応用試験棟のフード及び連続溶解試験設備に関する記載の見直しについて

応用試験棟の管理区域給排気系統に関する記載の見直しについて

安全管理棟に関する記載の見直しについて

計測機器校正室の図面に関する記載の見直しについて

図 7-1-1 安全管理棟2階管理区域平面図

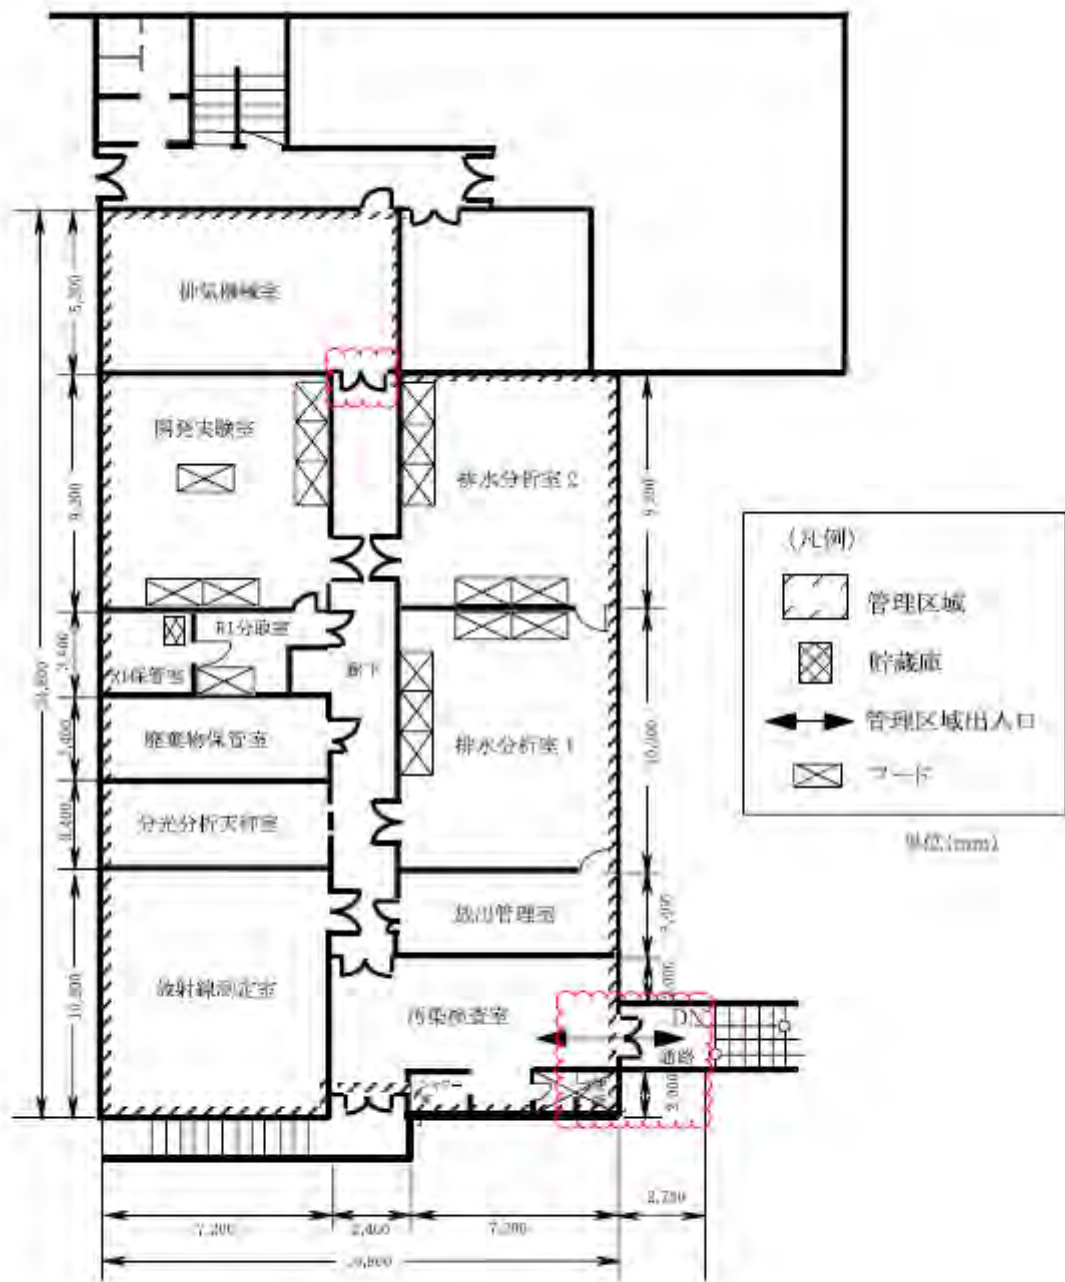
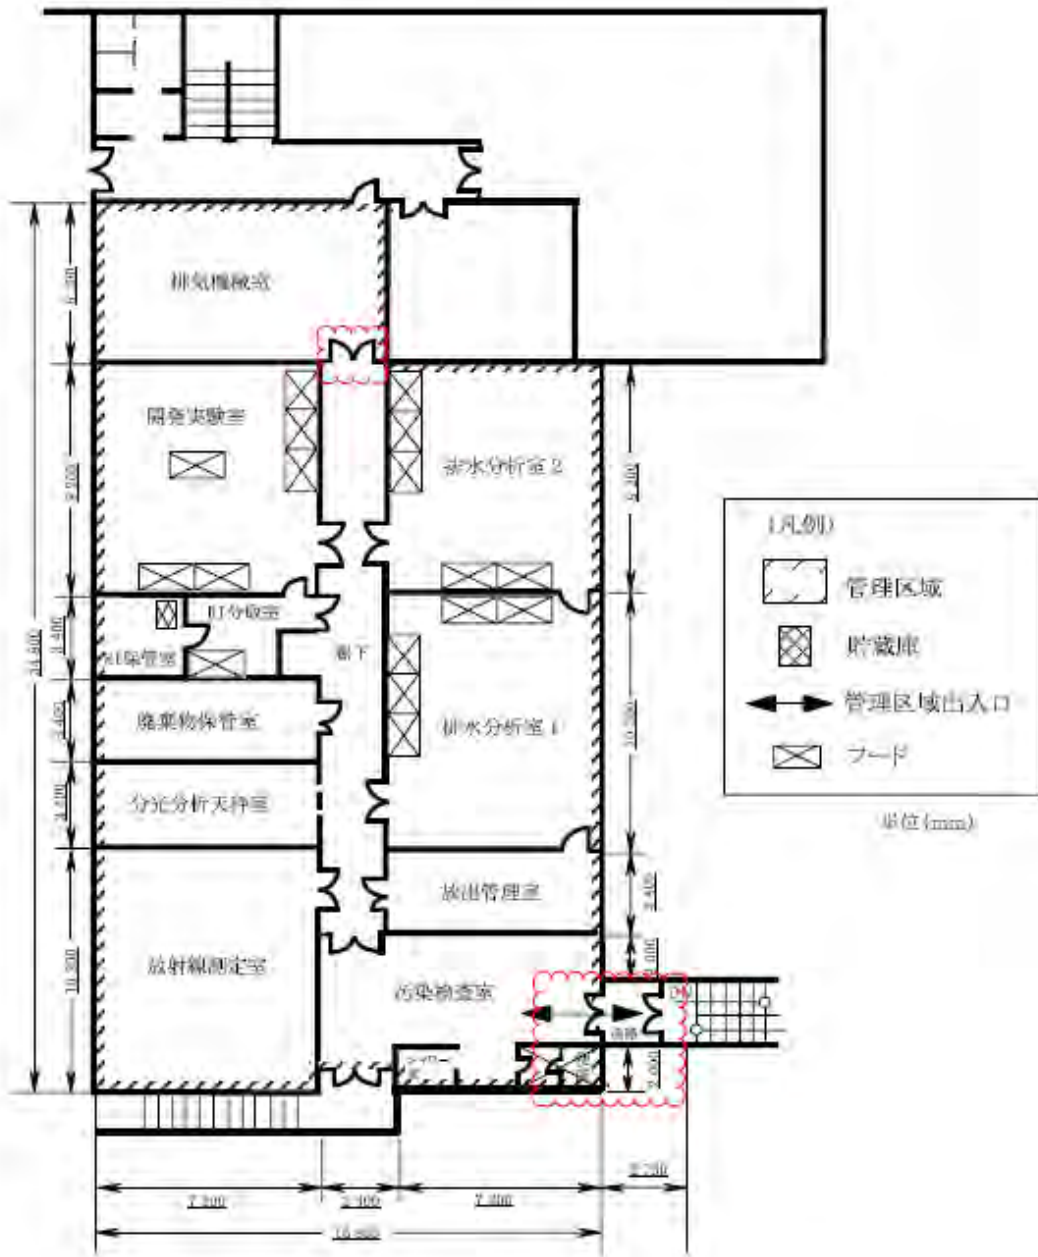
（1）安全管理棟 2 階管理区域における扉の開閉方向の修正

- 本文図面 図 7-1-1 「安全管理棟 2 階管理区域平面図」（図 1-1）、図 9-3-1 「固体廃棄施設の位置（安全管理棟 2 階）」（図 2-1）において、図中に記載されている管理区域内扉（3 か所）の開閉方向が現物と異なるため、修正する（図 1-2、図 2-2）。また、これに合わせて管理区域入口手前の扉（管理区域外）を追記する。

本変更内容は、竣工後の工事により変更されたものではなく、扉の開閉方向の記載の誤りの修正であり、安全性に影響はない。

図7-1 計測機器校正室平面図(1)

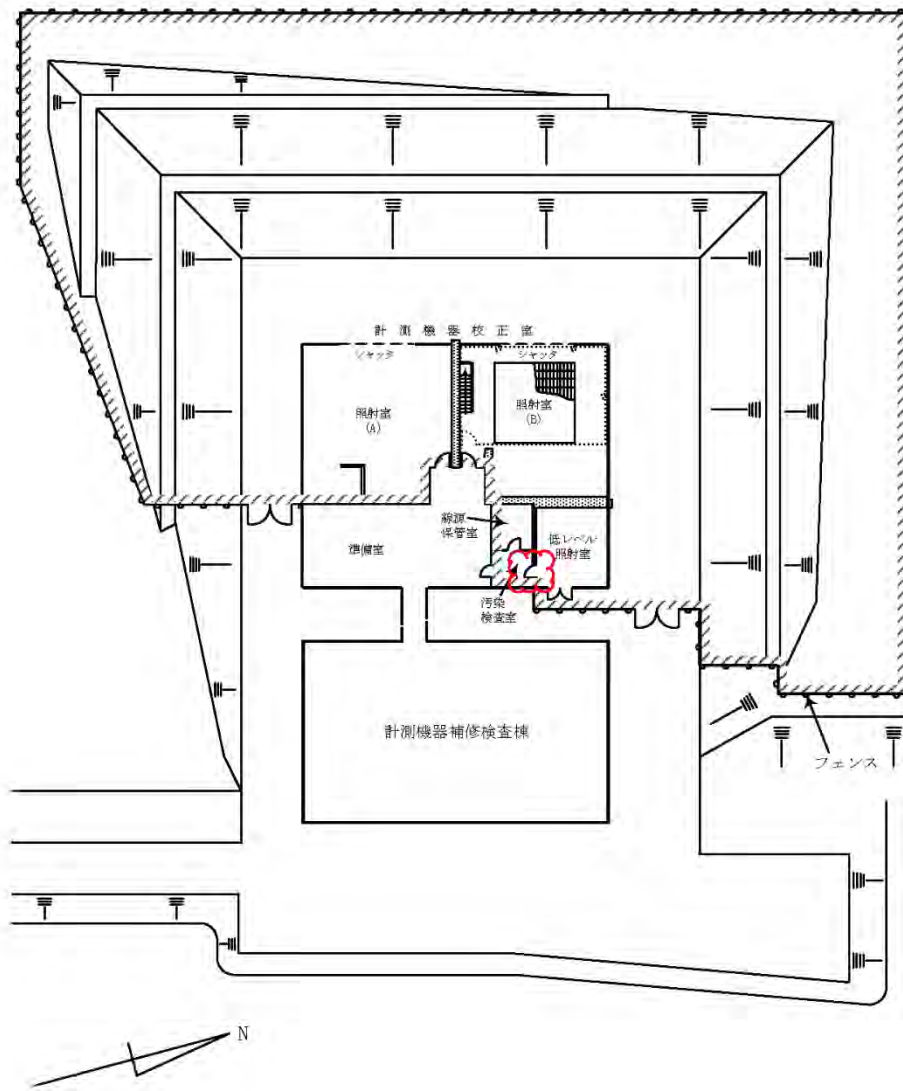
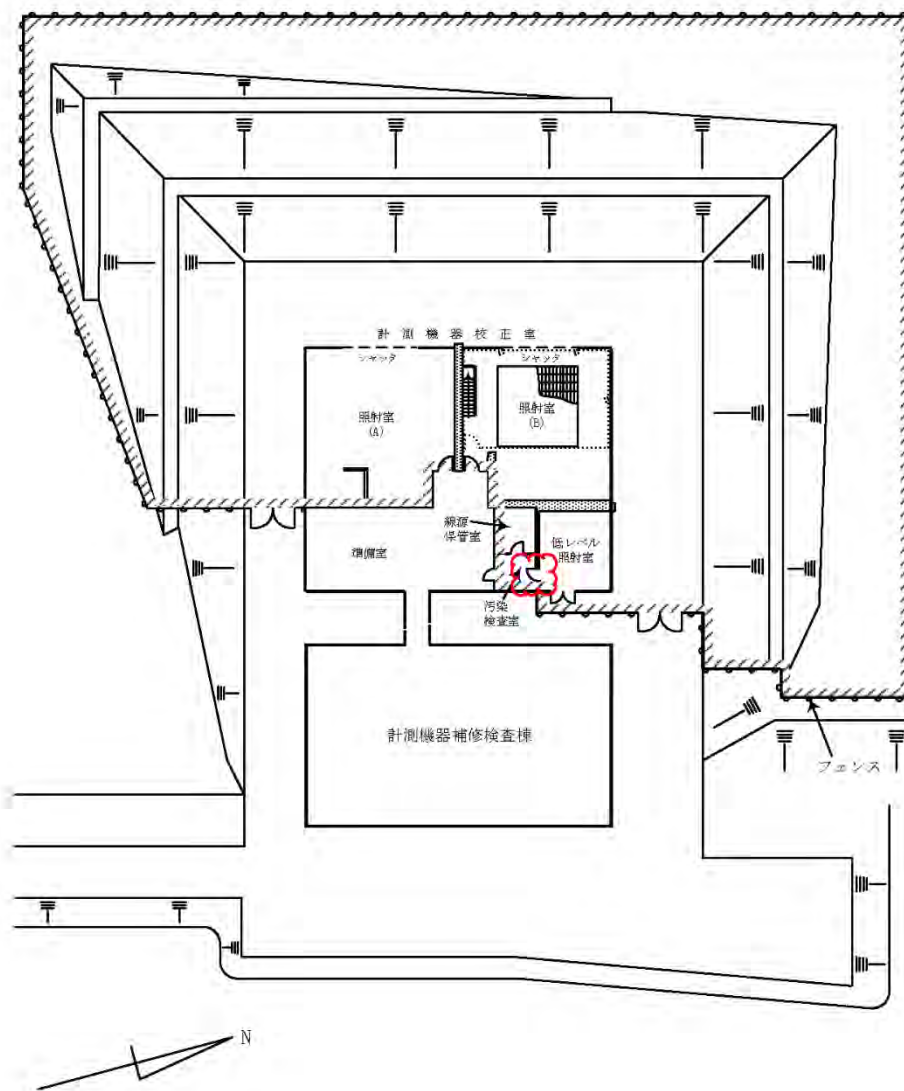
(1) 低レベル照射室の扉の開閉方向の修正

- 本文図面 図 7-1「計測機器校正室平面図(1)」において、低レベル照射室の扉の開閉方向を修正する。

本施設の建設を開始するための使用変更許可申請（昭和 59 年 8 月申請、昭和 59 年 10 月許可）においては、扉の向きが逆の図面（図 1-1）にて許可を取得しており、2 回目の使用変更許可申請（平成 10 年 11 月申請、平成 11 年 4 月許可）において、扉の向きが修正された（図 2-1）。

しかしながら、4 回目の使用変更許可申請（平成 16 年 12 月申請、平成 17 年 2 月許可）において、前回の修正データが適切に継承されず、再び扉の向きが逆の図面（図 1-1）のデータを使用してしまった。そのため、現行の使用許可の図面と現物に不整合が生じた。

低レベル照射室の扉の開閉方向については、閉じ込めの機能や遮蔽などの使用施設等の基準への適合状況に影響を与えるものではないため、修正前後において使用施設等の安全性は変化しない。

図7-3 ピット断面図

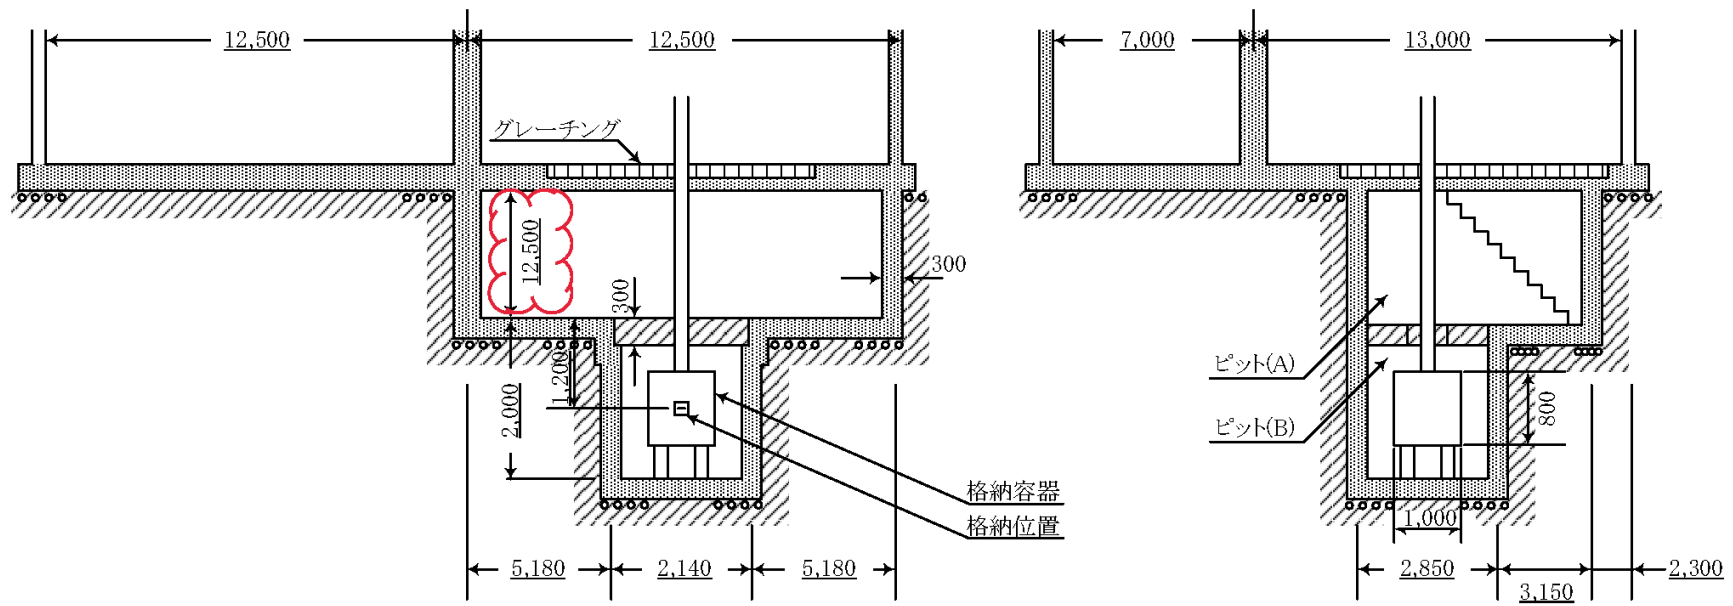
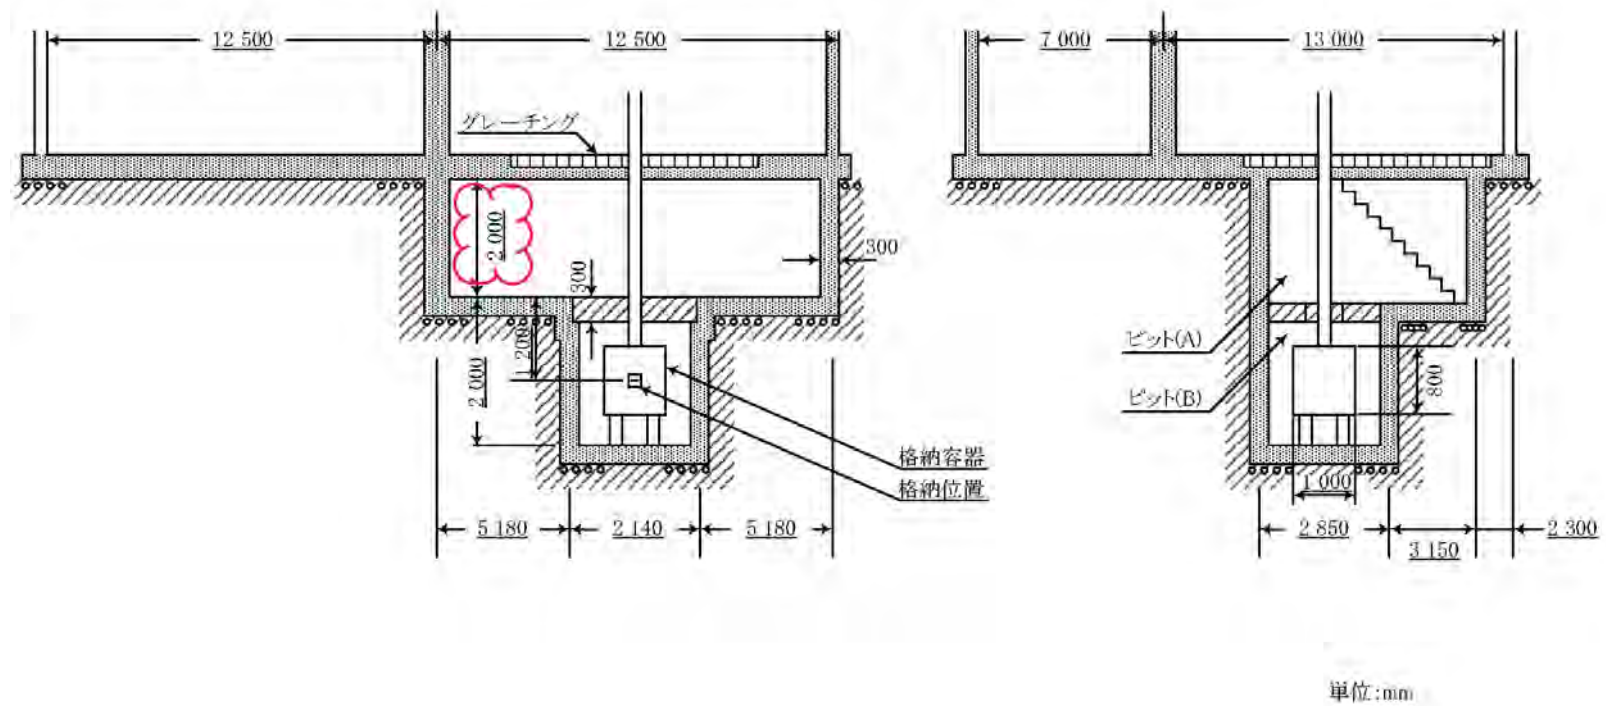
(2) ピット(A)の図面寸法の修正

- 本文図面 図 7-3「ピット断面図」において、ピット(A)高さの寸法を修正する。

開始するための使用変更許可申請（昭和 59 年 8 月申請、昭和 59 年 10 月許可）においては、正しい寸法の図面（図 2-2）にて許可を取得したが、2 回目の使用変更許可申請（平成 10 年 11 月申請、平成 11 年 4 月許可）において、寸法が誤っている図面（図 1-2）のデータを使用してしまった。そのため、現行の使用許可の図面と現物に不整合が生じた。

ピット(A)の高さについては、閉じ込めの機能や遮蔽などの使用施設等の基準への適合状況に影響を与えるものではないため、修正前後において使用施設等の安全性は変化しない。なお、事業所境界及び管理区域境界の線量評価においては、計算パラメータとして核燃料物質からの水平距離を使用しており、ピット(A)の高さの情報を採用していない。また、人が常時立ち入る場所の線量評価においては、計算パラメータとして核燃料物質の格納位置からピット(A)床面までの高さを使用しており、ピット(A)の高さの情報を採用していない。

図2)-1 第2ウラン系廃棄物貯蔵施設1階平面図

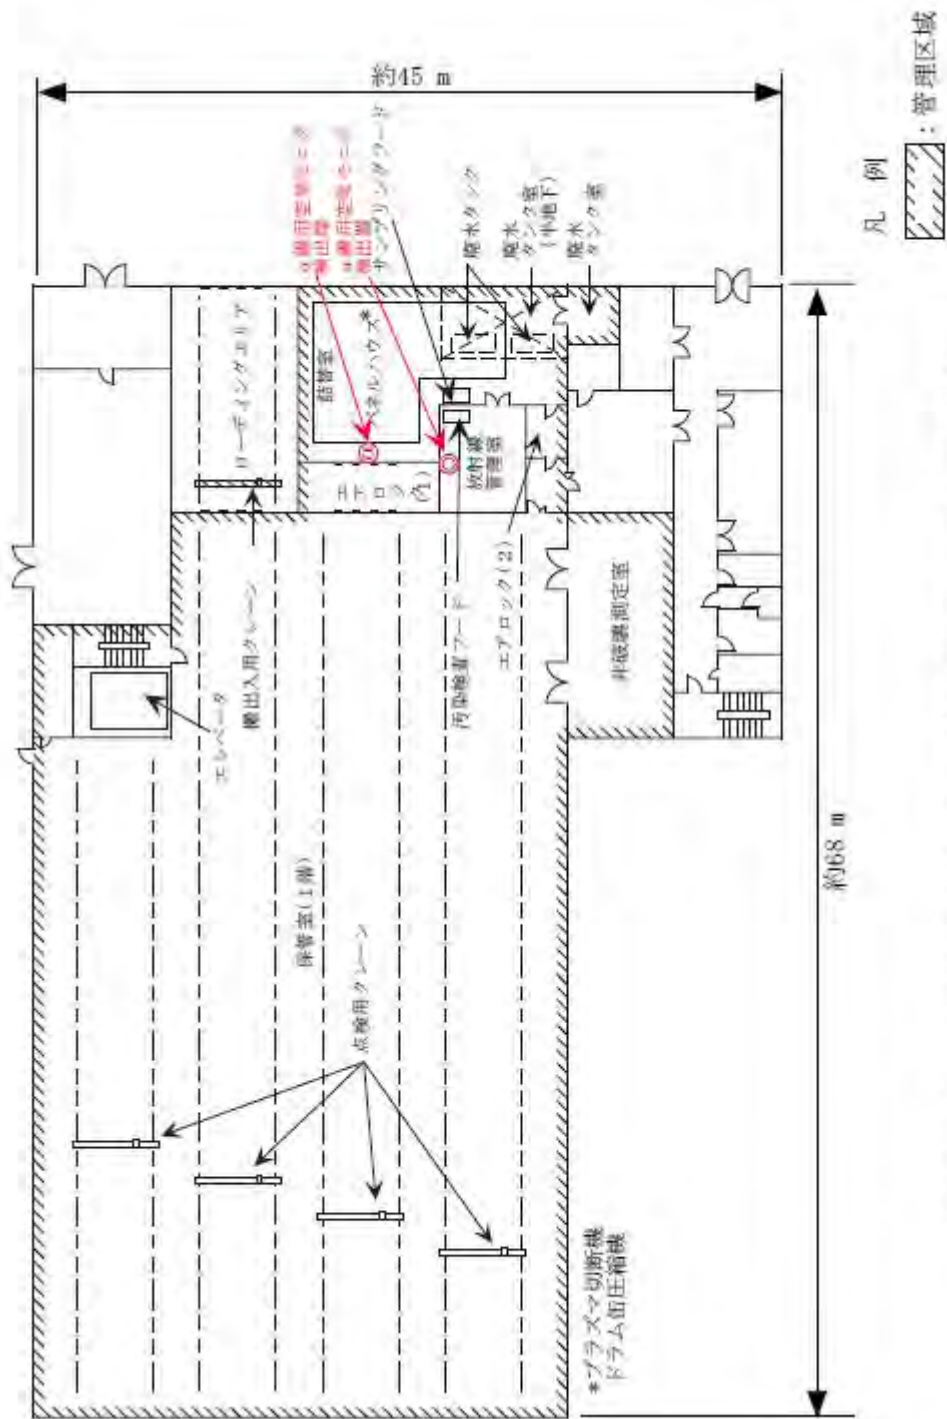
廃棄施設の位置、構造及び設備のうち、気体廃棄施設の設備のうち、放射線管理設備の記載について、その他として記載されていた α 線用空気モニタを排気モニタ同様に独立した記載に見直す(表1及び表2)。また、現物との整合のため、本文図面の図2)-1に α 線用空気モニタの位置を記載する(図1)。更に、添付書類1のうち、監視設備について、現物との整合のため、 α 線用空気モニタにてパネルハウス等を設置した部屋における空気中の放射性物質濃度を連続的に監視する旨を記載する。

α 線用空気モニタは、既に本文に記載されている設備であり、他施設の記載と整合することを目的に独立した記載とするため本文中の記載を適正化するものであり、安全上の問題はない。当該設備は、監視設備の一部として、「使用施設等の位置、構造及び設備の基準に関する規則」第26条に対する適合性を要求される設備ではあるが、当該設備は既設であり新たな工事を伴うものではなく、作業中における室内の α 線による空气中放射性物質濃度を連続的に測定・監視する点に影響はないことから、修正後においても安全上の問題はないと判断している。

図2)-4 第2ウラン系廃棄物貯蔵施設4階平面図

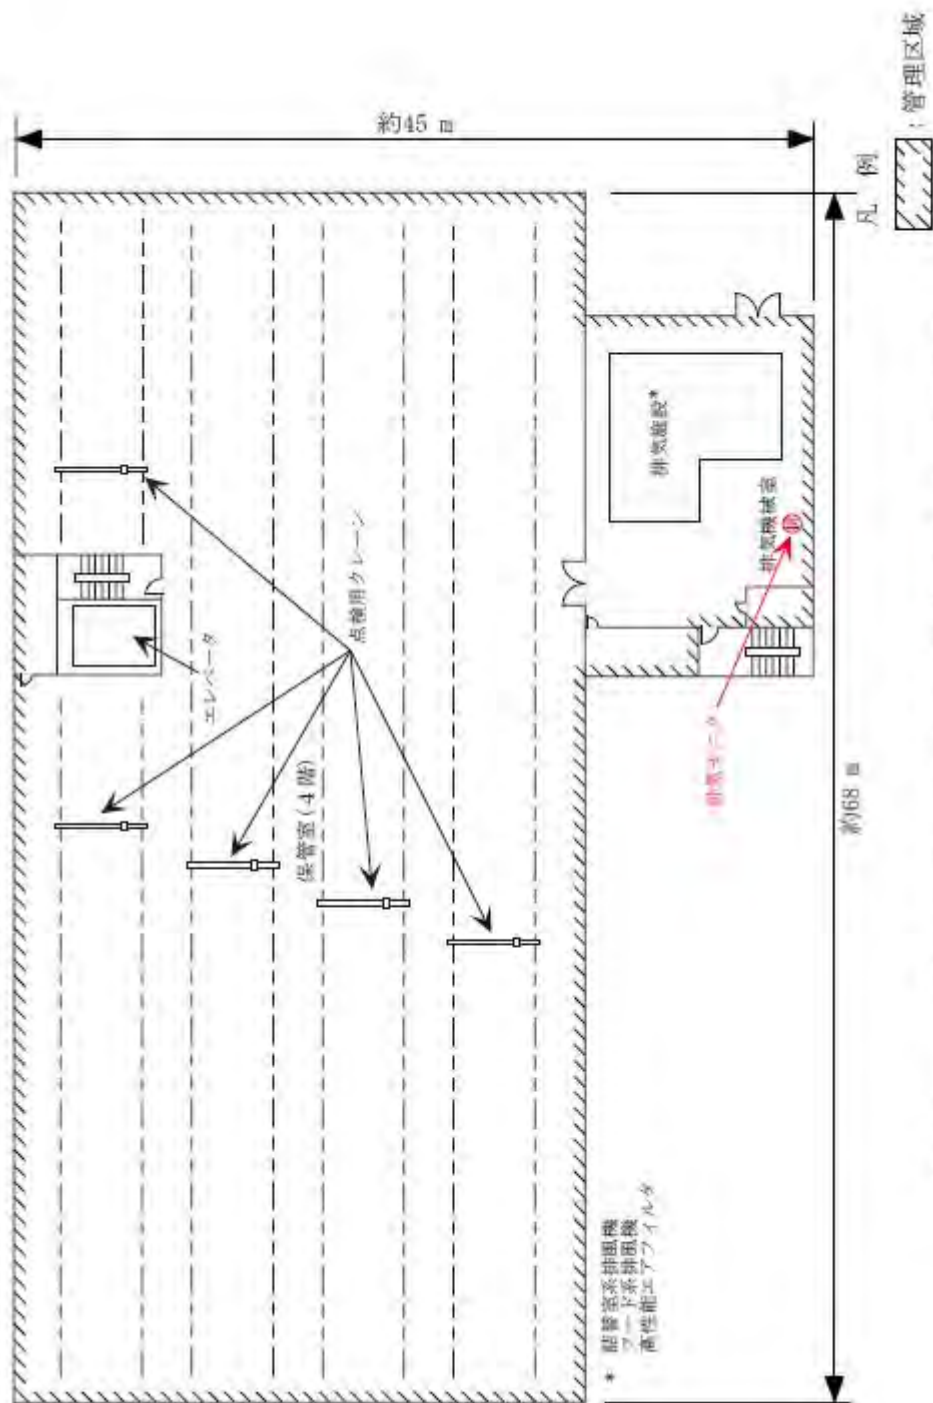
本文図面のうち、放射線管理設備の記載について、現物との整合のため、図2)-4に排気モニタの位置を記載する(図2)。

排気モニタは、既に本文中に記載されている設備であり、他施設の記載と整合するために本文図面に位置を明確化するものであり、安全上の問題はない。当該設備は、監視設備の一部として、「使用施設等の位置、構造及び設備の基準に関する規則」第26条に対する適合性を要求される設備ではあるが、当該設備は既設であり新たな工事を伴

図3)-2 焼却施設2階平面図

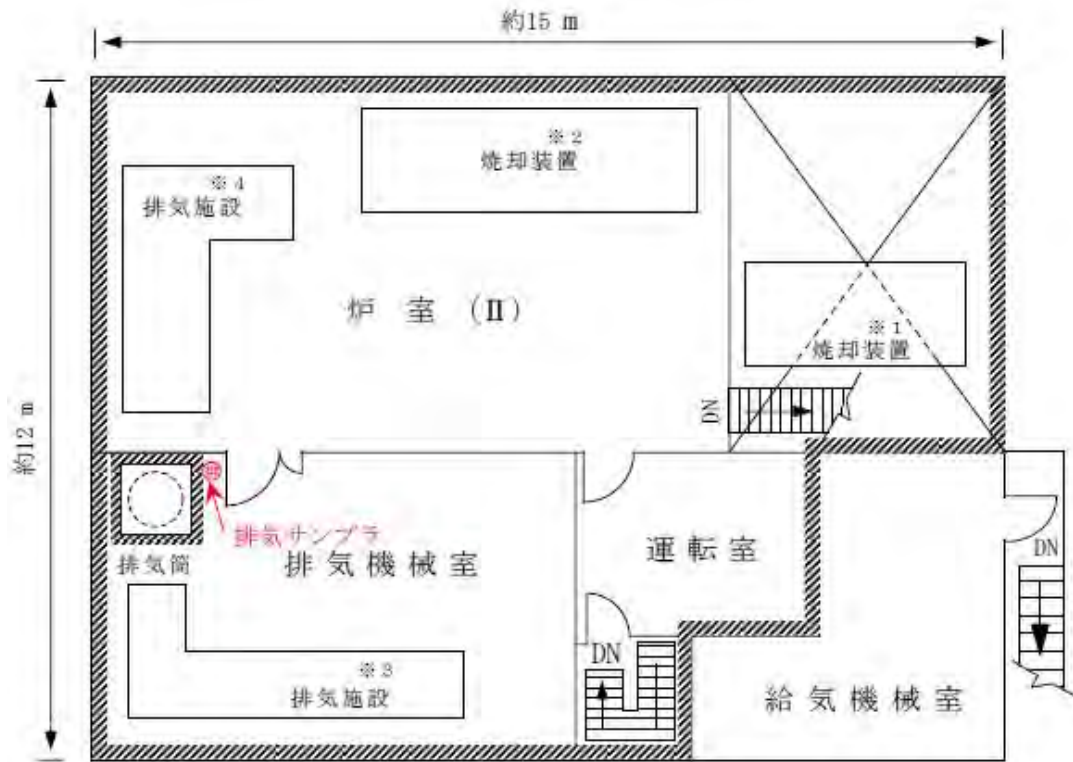
廃棄施設の位置、構造及び設備のうち、気体廃棄施設の設備のうち、放射線管理設備の記載について、その他として記載されていた排気サンプラを他施設の排気モニタ同様に独立した記載に見直す(表3及び表4)。また、現物との整合のため、本文図面の図3)-2に排気サンプラの位置を記載する(図3)。更に、添付書類1のうち、監視設備について、現物との整合のため、排気サンプラにて放出する排気中の濃度を定期的に測定する旨を記載する。

排気サンブラは、既に本文に記載されている設備であり、他施設の記載と整合するために独立した記載とするため本文中の記載を適正化するものであり、安全上の問題はない。当該設備は、監視設備の一部として、「使用施設等の位置、構造及び設備の基準に関する規則」第26条に対する適合性を要求される設備ではあるが、当該設備は既設であり新たな工事を伴うものではなく、排気中の空気中放射性物質濃度を定期的に測定・監視する点に影響はないことから、修正後においても安全上の問題はないと判断している。
